関原発第560号
2022年2月28日

大飯発電所原子炉施設保安規定変更認可申請書

大飯発電所原子炉施設保安規定変更前後比較表

第 1 2 6 図 原子力防災組織図

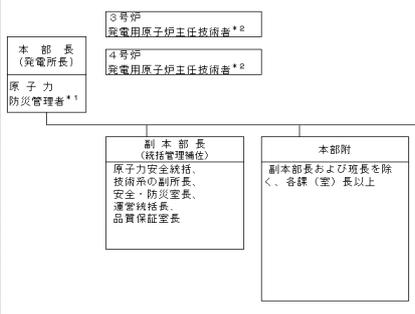
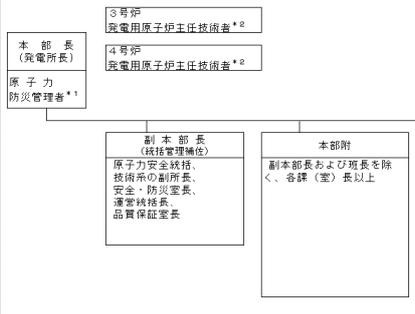
職務分担見直しに伴う変更
組織改正に伴う変更（廃止措置プラントの体制見直し）

図 1 9 4 原子力防災組織図

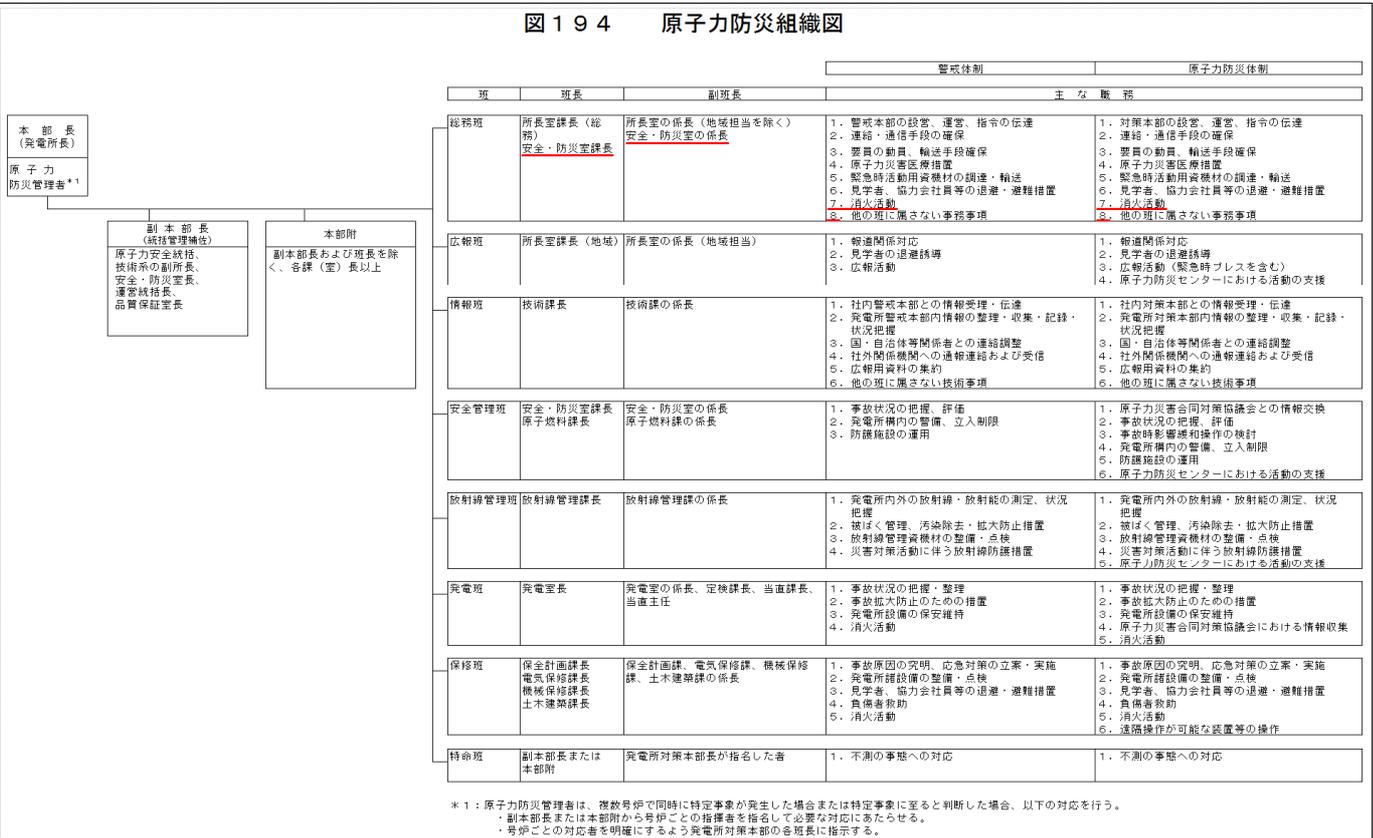
職務分担見直しに伴う変更
組織改正に伴う変更 (廃止措置プラントの体制見直し)
